**Réponses à l'avis de la DSAE du 17 décembre 2021 et à l'avis de l'Architecte et Paysagiste-conseil de la
DDT84 du 28 janvier 2022**

Centrale Photovoltaïque au sol
Lieu-dit « La Grande Pélissière »
Communes de Saint-Christol (84)

Février 2022

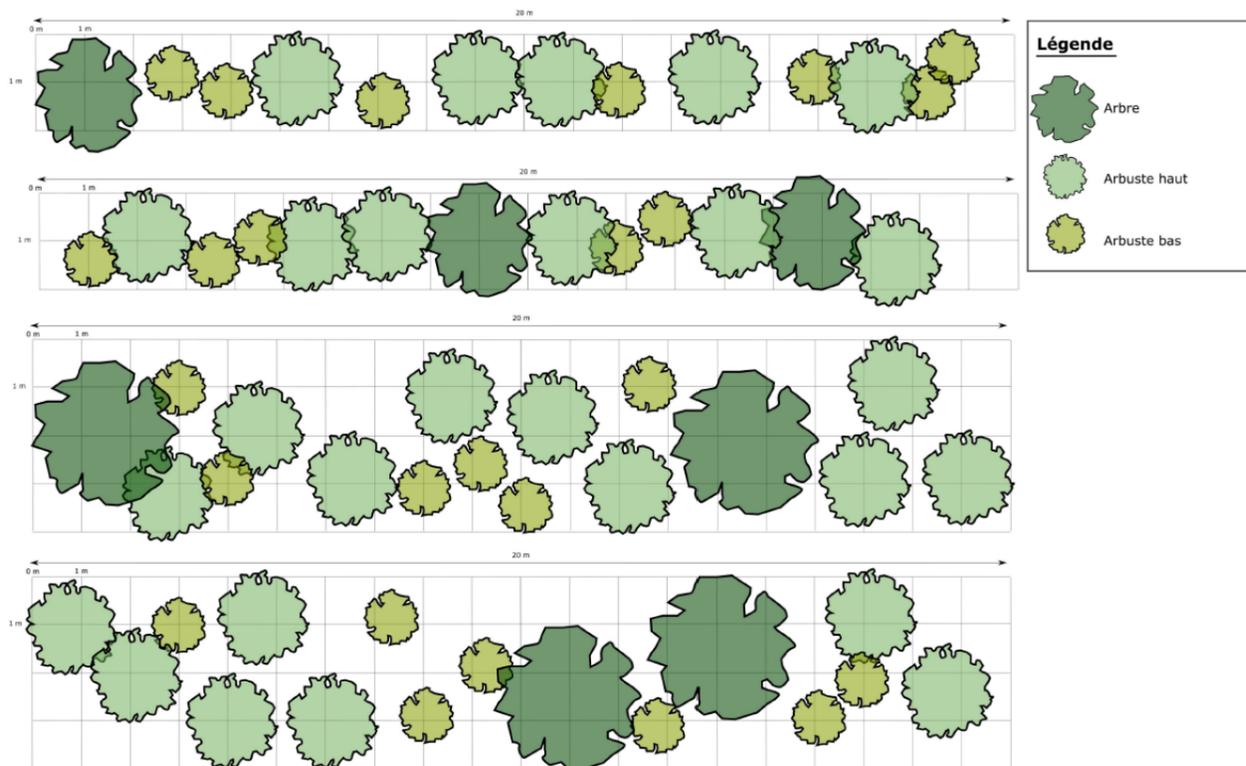
Concernant la double haie proposée pour cacher la clôture, celle-ci ne doit pas figurer une plantation d'alignement de végétaux, mais reprendre les typologies présentes alentour, sous forme d'alternance aléatoire de masses ou de bosquets, avec une végétation endogène, à proposer pour validation.

Concernant la double-haie, le schéma ci-dessous reprend les alignements aléatoires prévus :
